SERVICE INFO – INA 0187

Перехід на еластичні поліклинові ремені

Натяжний ролик 531 0503 10 більше не застосовується

Артикульний номер: 531 0503 10

Зображення 1: Привод допоміжних агрегатів до номера двигуна 0113089 з натяжним роликом

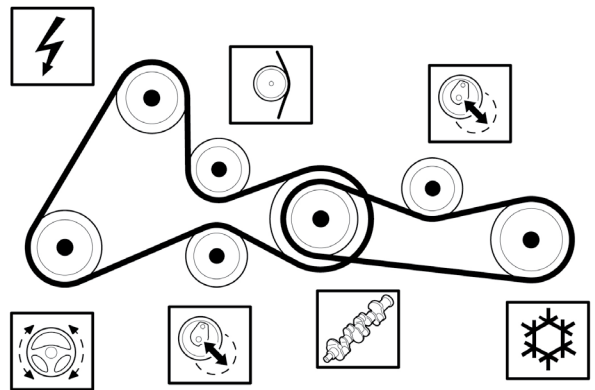
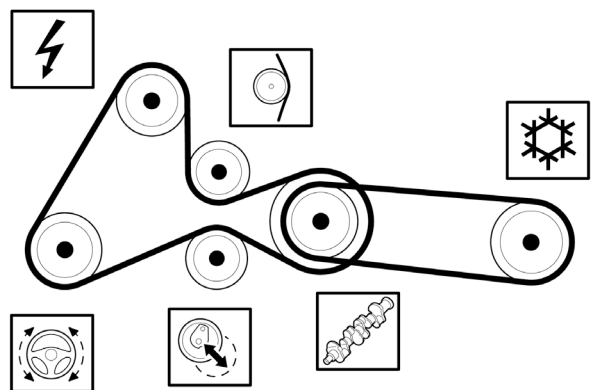
Наведені вище автовиробники використовують у приводі допоміжних агрегатів еластичний поліклиновий ремень для компресора кондиціонера, починаючи з двигунів з номером 0113090. В результаті цього нововведення більше не має потреби використовувати необхідний раніше натяжний ролик для натягування поліклинового ремня.

Двигуни до номера двигуна 0113089 також можна переобладнати, встановивши на них еластичні поліклинові ремені FB4EPK903, під час технічного обслуговування. У такому разі натяжний ролик теж більше не буде потрібен.

Еластичний поліклиновий ремень відповідає всім технічним вимогам без обмежень і його можна не вагаючись також встановлювати у двигунах до номера двигуна 0113089. Під час переобладнання на еластичний поліклиновий ремень категорично забороняється встановлювати натяжний ролик!
